志賀原子力発電所2号炉 敷地の地質・地質構造について

敷地内断層の活動性評価
(コメント回答)

2020年7月1日
北陸電力株式会社

敷地の地質・地質構造に関するコメント一覧(未回答分)

5.2.3 K-14 (1) H' -- 1.3孔 一 鈷物の同定(薄片観察(光学的性質), フィリップサイト) ー

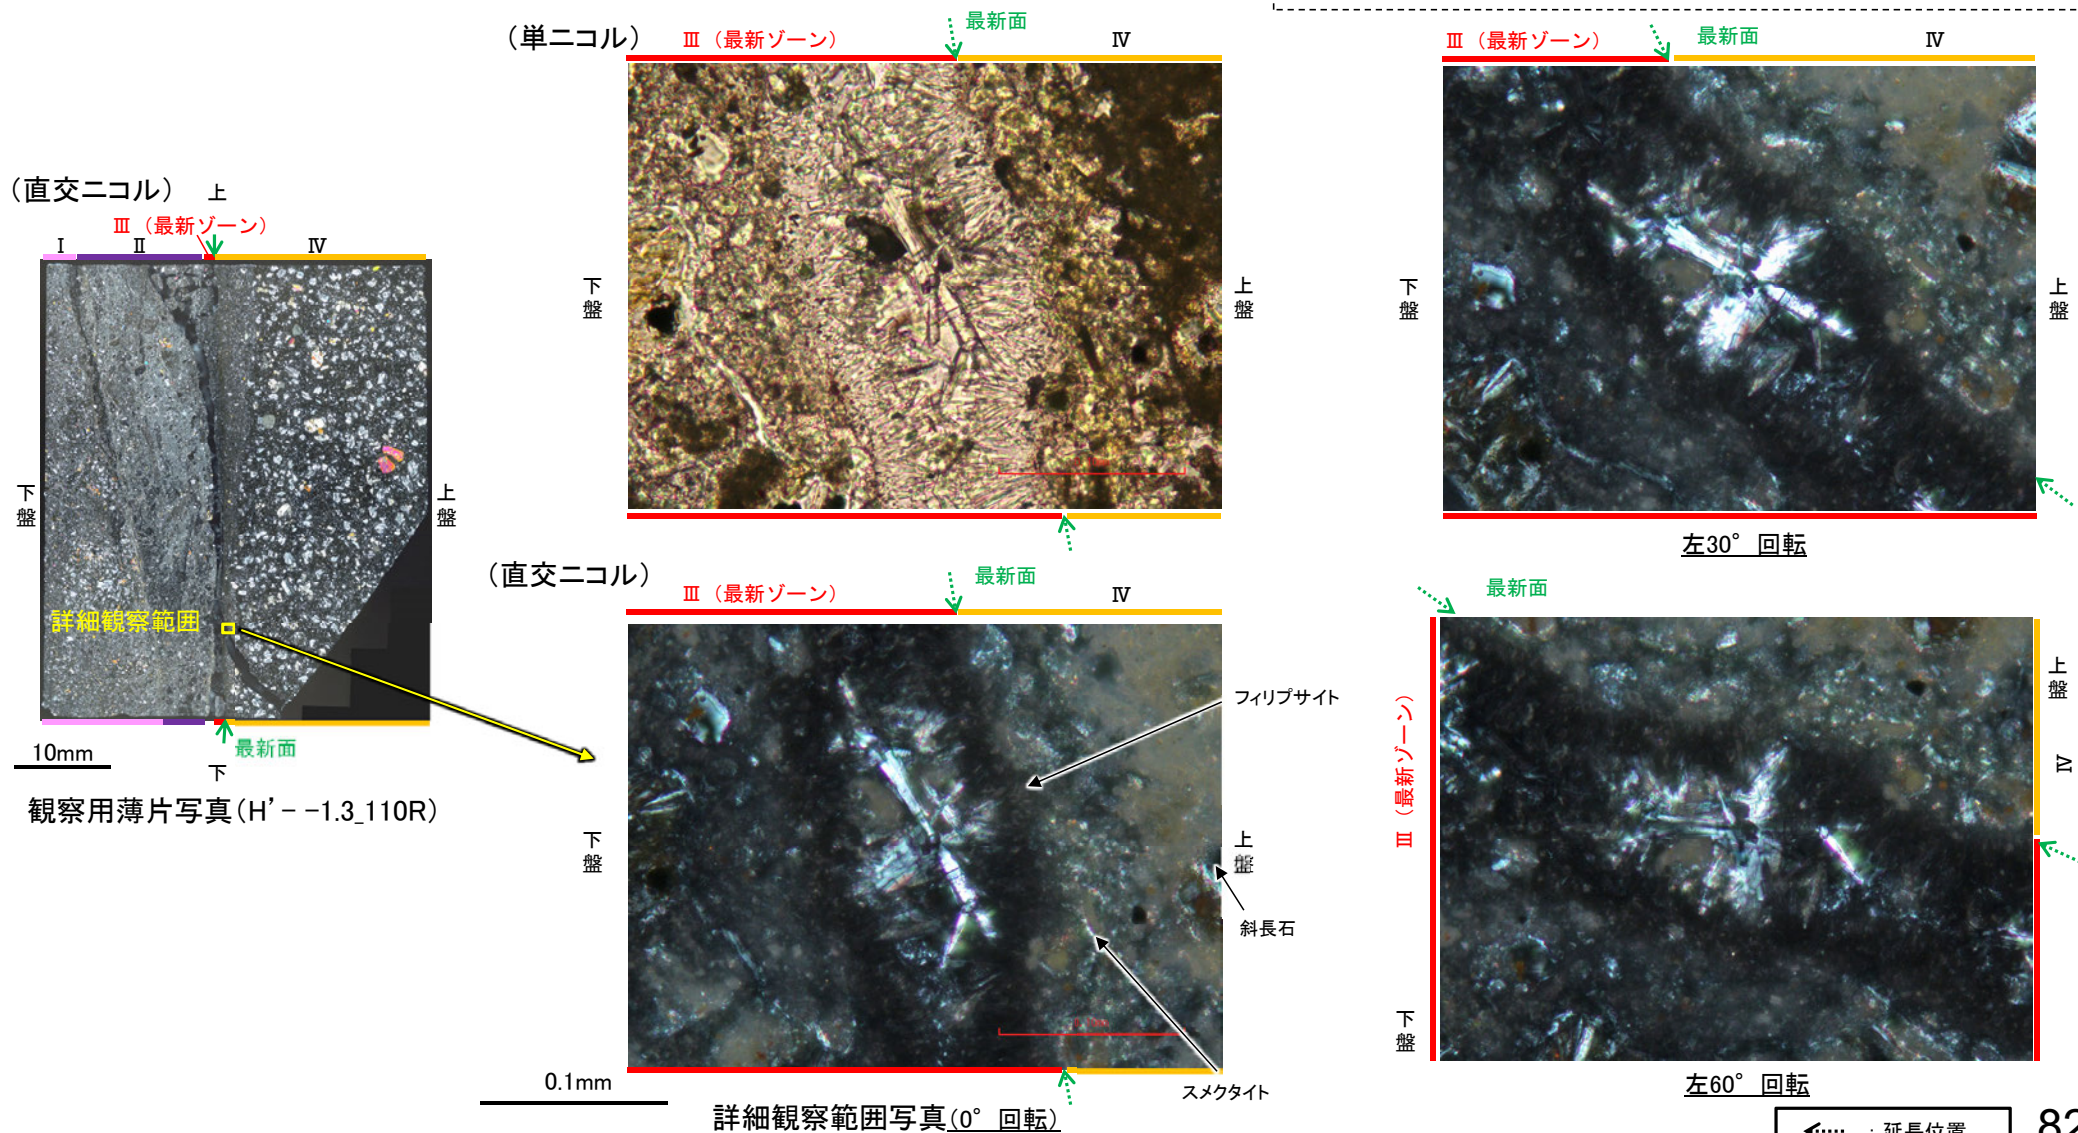
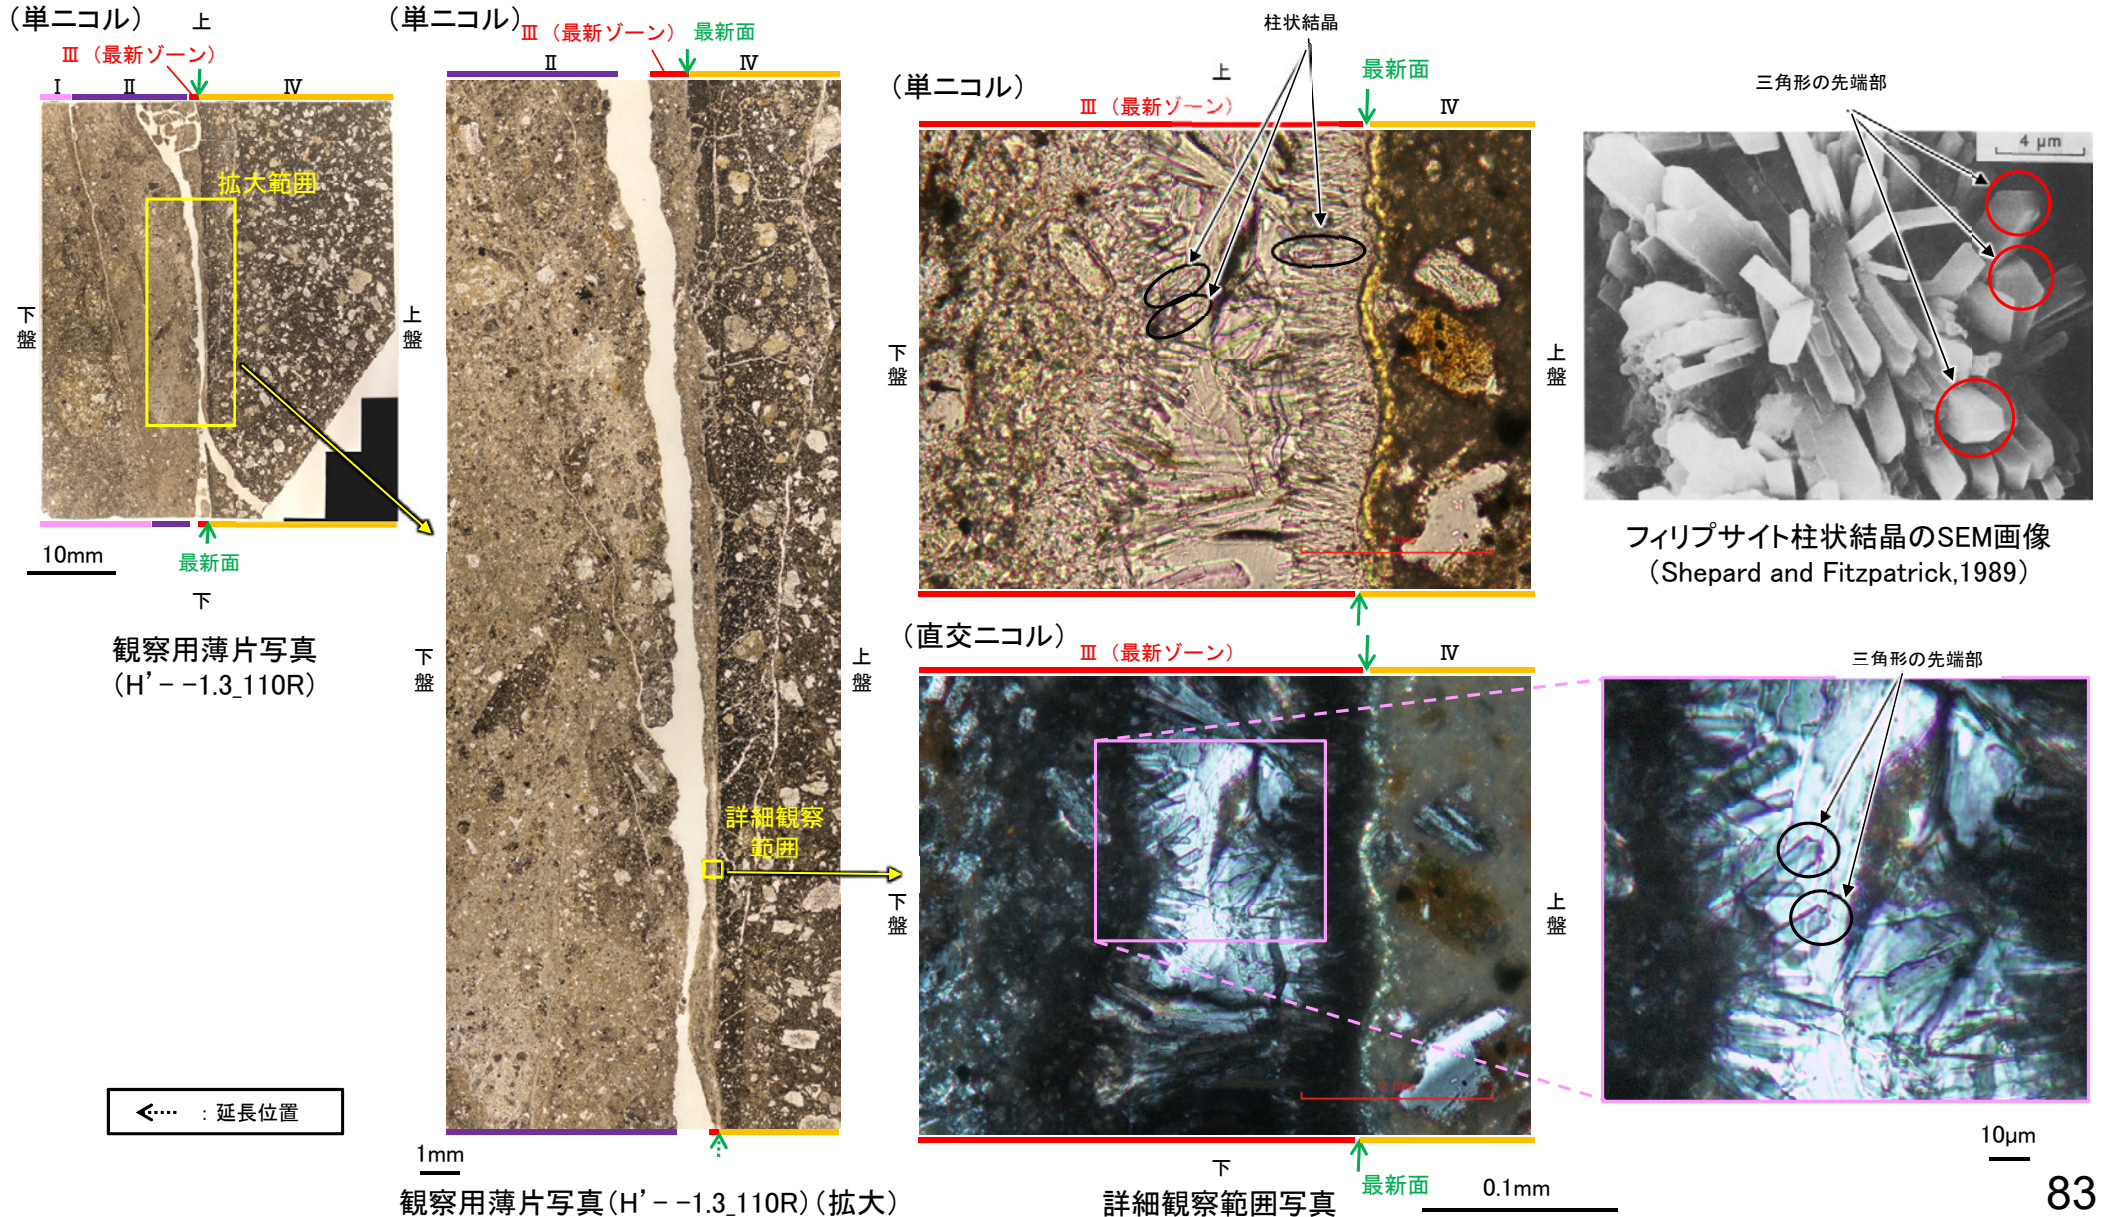
コメントNo.88の回答

No	コメント	回答概要	記載頁
88	顕微鏡観察においては、鉱物の消光状況を確認したことがわかる顕微鏡写真を提示すること。	・鉱物の消光状況を確認したことがわかるように、密な間隔でステージ回転させた顕微鏡写真を示した。	P.64, 70, 72, 74, 82, 92, 94, 104, 130, 132, 143, 145, 157, 160, 187, 189, 200, 213, 215, 228, 240, 243, 245, 265, 278, 281, 294
89	S-1北西部の活動性評価を確実にを行うため、旧A・Bトレンチよりも海側における明確な物証も加え、評価を行うこと。	・旧A・Bトレンチより北西部に位置するH-6.5-2孔及びH-6.6-1孔において、最新面付近には広く粘土鉱物(I/S混合層)が分布し、最新面が不明瞭かつ不連続になっており、不連続箇所粘土鉱物(I/S混合層)に変位・変形は認められないことを示した。	P.120～145
90	35m盤トレンチの堆積物は、他の箇所と比べて厚さが薄いこと等から、周辺の分布状況も示した上で、上載地層としての妥当性について説明すること。	・35m盤トレンチの周辺において、高位段丘 I a面を構成する海成堆積物(H I a段丘堆積物)が広がりをもって分布していることが確認できたことから、35m盤トレンチのH I a段丘堆積物を上載地層法による評価に用いることができると判断した。	P.357～364
91	35m盤トレンチで確認されたS-4に斜交する断層の評価については、上載地層との関係やS-4との交差部の状況の拡大写真等を示し、説明すること。	・S-4に斜交する断層は、底盤においてS-4に沿って見かけ左に約10cm変位しており、それに伴って岩相境界も同様に見かけ左に変位している。 ・さらに、北面において岩盤の上面まで追跡でき、H I a段丘堆積物に変位・変形を与えていない。	P.365～367
92	S-5の過去の調査では粘土状破砕部が認められていることから、今回取得した薄片観察結果との整合性について、調査地点の妥当性も含め、説明すること。	・S-5全体の分布及び性状を整理し、既往調査で粘土状破砕部が認められているS-5浅部において新たな薄片試料(R-8.1-1-3孔)を追加し、鉱物脈法等による評価を行った。その結果、S-5浅部に位置するR-8.1-1-3孔及びS-5深部に位置するH-5.4-4E孔(第788回審査会合で提示したデータ)のいずれの地点においても、S-5に少なくとも後期更新世以降の活動が認められないことを確認した。	P.247～265

5.2.3 K-14 (2) H- -0.3-80孔 ー最新面の認定(微視的観察)ー

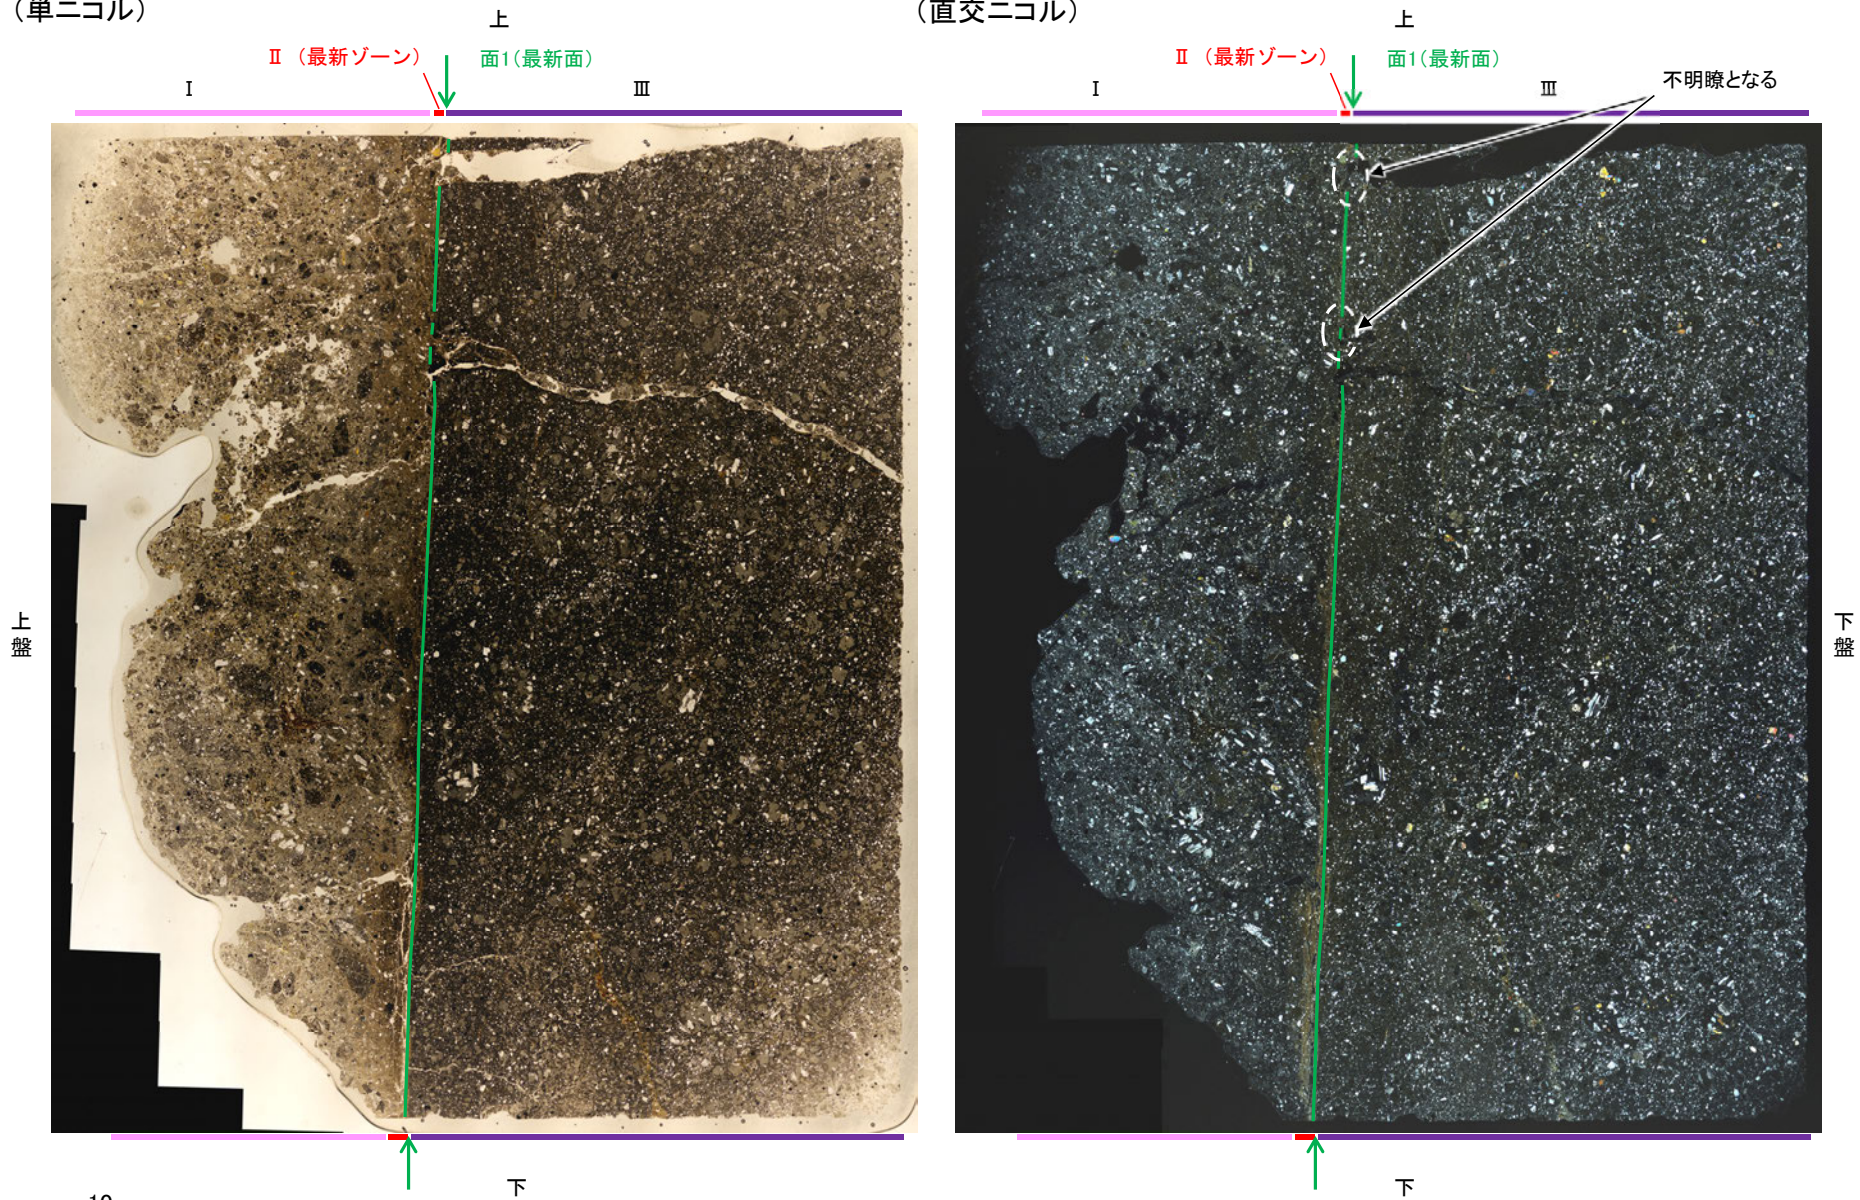
コメントNo.85の回答

※直線性・連続性の優劣を付けるのが困難な複数の面が抽出された場合、最新面1, 2, ...と記載し、全てについて変質鉱物との関係を確認する。

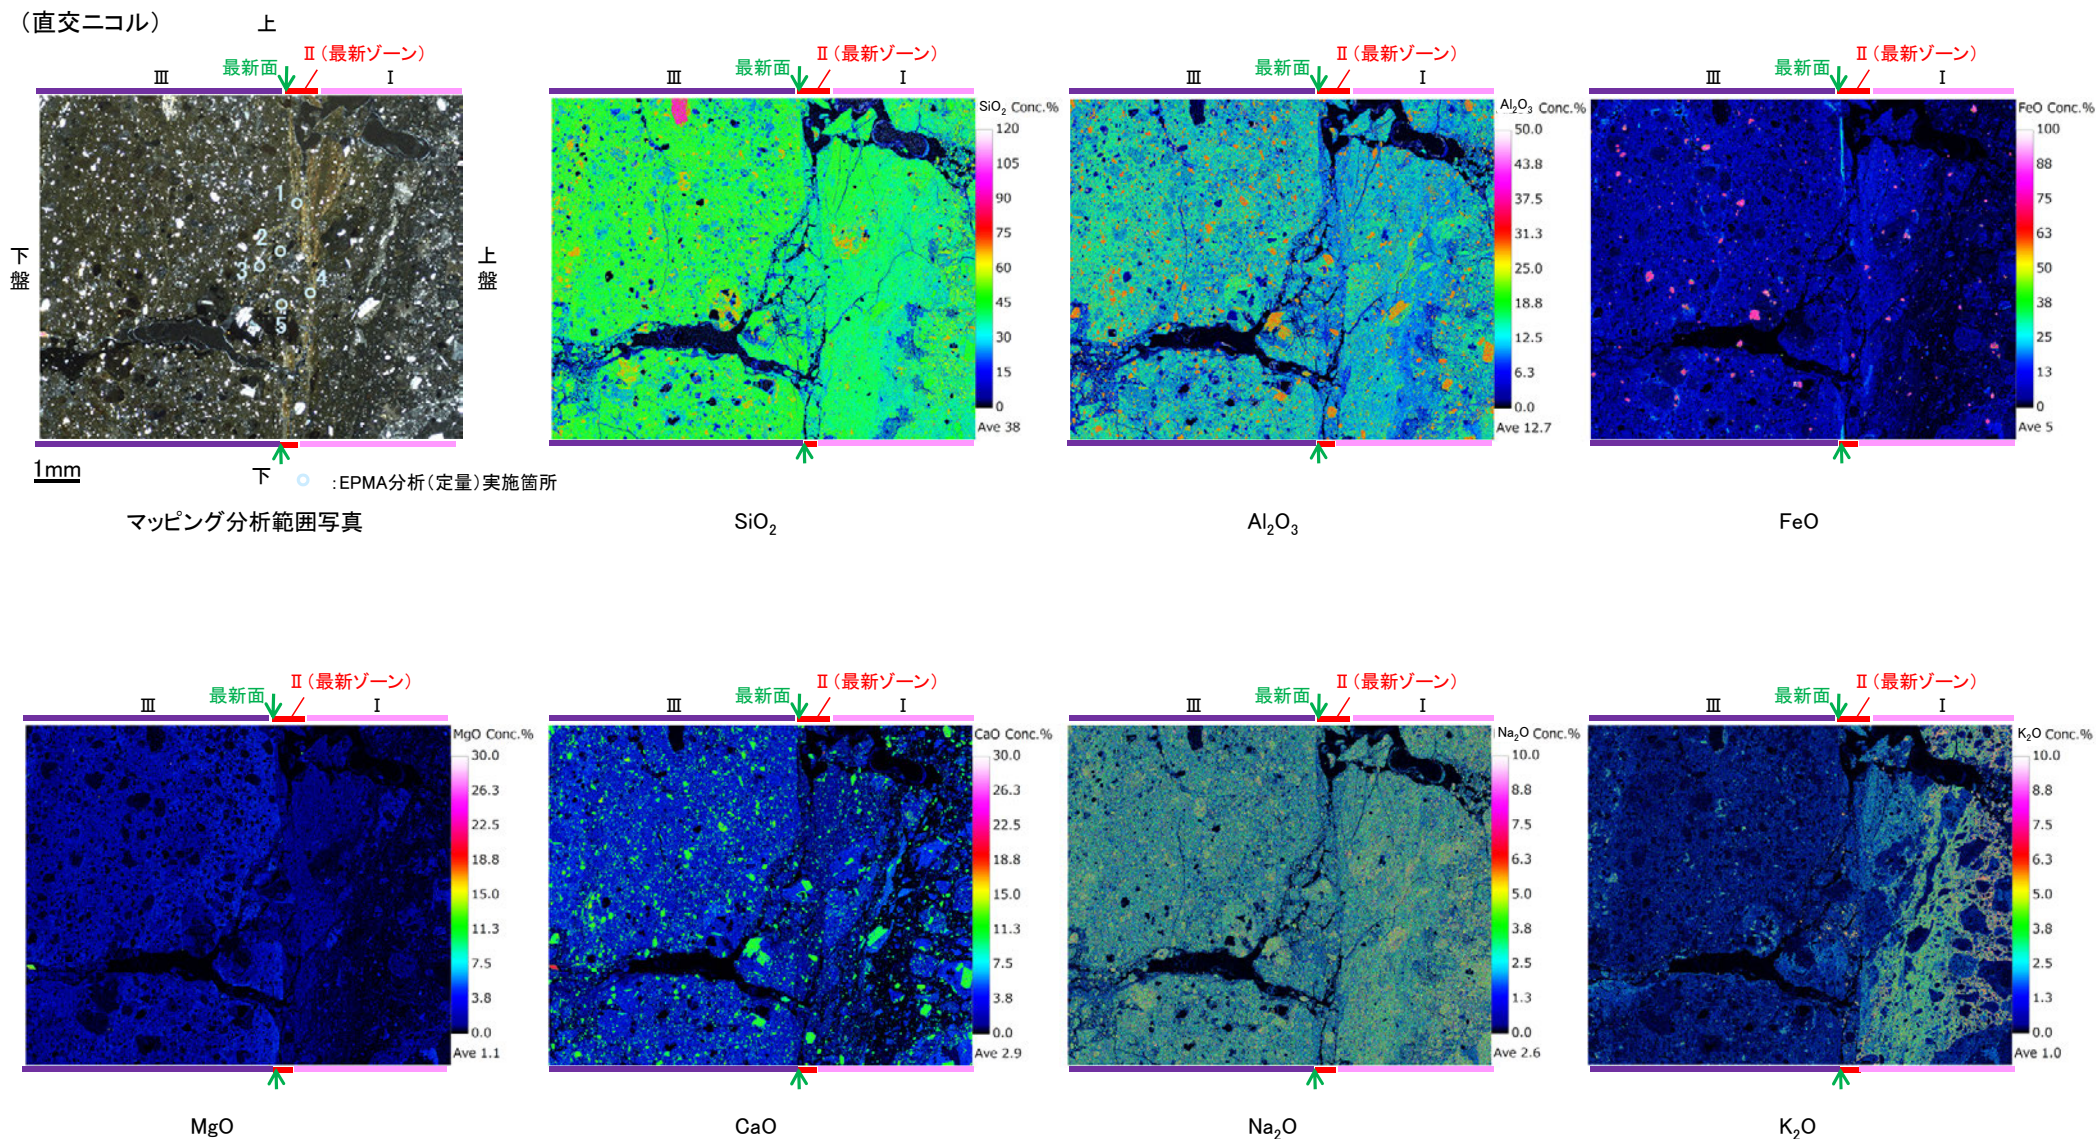
コメントNo.83の回答

○EPMA用薄片でEPMA分析(マッピング)を実施した結果, EPMA分析(定量)で認められたI/S混合層が最新ゾーンやその周辺に分布していることを確認した。
